**Zusammenstellung der Stellungnahmen der Behörden und sonstigen der Träger öffentlicher Belange gemäß § 4 Abs. 1 i.V.m. § 3 Abs. 1 BauGB
Zum Bebauungsplan Nr. 7 der Gemeinde Weede
Beteiligung bis zum 08.07.2022**

17.11.2022

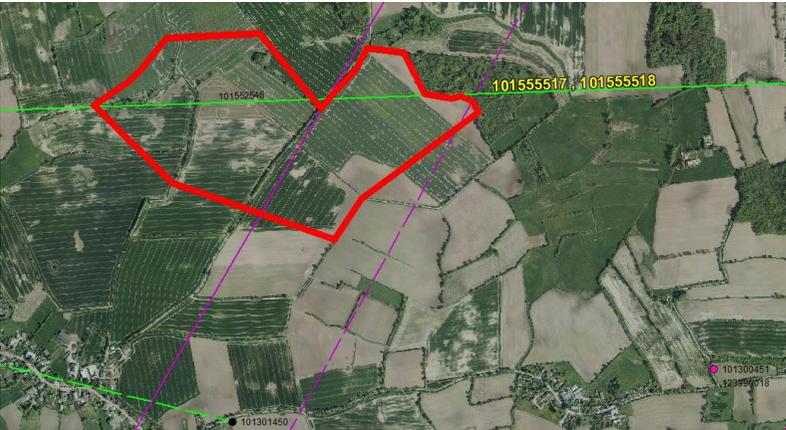
Behörden und sonstige Träger öffentlicher Belange/Öffentlichkeit Inhalt der Stellungnahme	Abwägungsvorschlag	planungsrelevant Ja / nein	
<p>Deutsche Telekom Technik GmbH – Richtfunk Vom 29.06.2022</p> <p>Vielen Dank für die Beteiligung unseres Unternehmens bei der oben genannten Maßnahme.</p> <p>Wir betreiben derzeit in diesem Bereich eine Richtfunkverbindung. Bitte berücksichtigen Sie diese bei Ihren weiteren Planungen. Genauere Details können sie dem beiliegenden Schutzbericht entnehmen. Die darin enthaltenen Shapes verwenden das Koordinatensystem WGS84 und können zur Weiterverarbeitung in Geo-Daten Programme geladen werden.</p> <p>Bitte beachten Sie, dass diese Stellungnahme nur für Richtfunkverbindungen im Eigentum der Deutschen Telekom gilt. Darüber hinaus mieten wir weitere Richtfunktrassen bei Ericsson an. Über deren Verlauf können wir keine Auskünfte erteilen. Deshalb bitte ich Sie, falls nicht schon geschehen, Ericsson in Ihre Anfrage mit einzubeziehen.</p>	<p>Der Hinweis wird berücksichtigt.</p> <p>Zwischenzeitlich sind Abstimmungen zwischen den WEA-Betreibern und der Deutschen Telekom Technik GmbH erfolgt. Um weiterhin eine störungsfreie Richtfunkverbindung aufrecht zu erhalten, wird das Umsetzen eines der Funkmasten der Telekom angestrebt.</p>	X
